Afastamento Longitudinal entre Torres

Projeto Legal

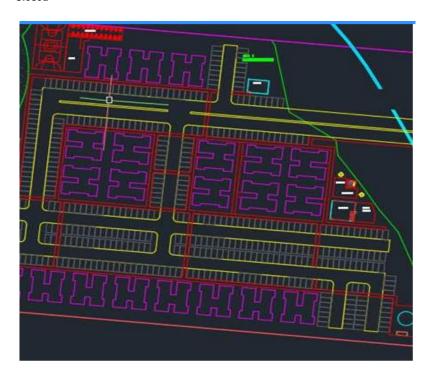
Em todos os afastamentos entre torres no sentido longitudinal do terreno manter a cota mínima que atenda a seguinte proporção. 1,5m parede-crista talude / 1m (talude 1/1) / 1,5m pé talude-parede. Isso Solicitação para desnível de até 1m. Se for maior, acrescentar na largura do talude respeitando o limite 1/1. Com isso evitaremos muitos arrimos e enterrar as torres como ocorreu no VS2.

Descrição Data Ação Ações Responsável Realizado por Após análise do arquivo de terraplanagem recebido em 25-01, identificamos 2021-01-26T17:49:12+00:00 bruno@chaconengen haria. brumo@chaconengen haria.comque os afastamentos satisfazem a diretriz

passada pela Engenharia. Os afastamentos foram ajustados ao máximo que permitia para cada conjunto de Torres. Esses afastamentos impactam no nº total de UH e no arranjo das calçadas. Novo estudo de massa

encaminhado dia

14/01/21. 2021-01-12T20:12:00+00:00 sem comentários
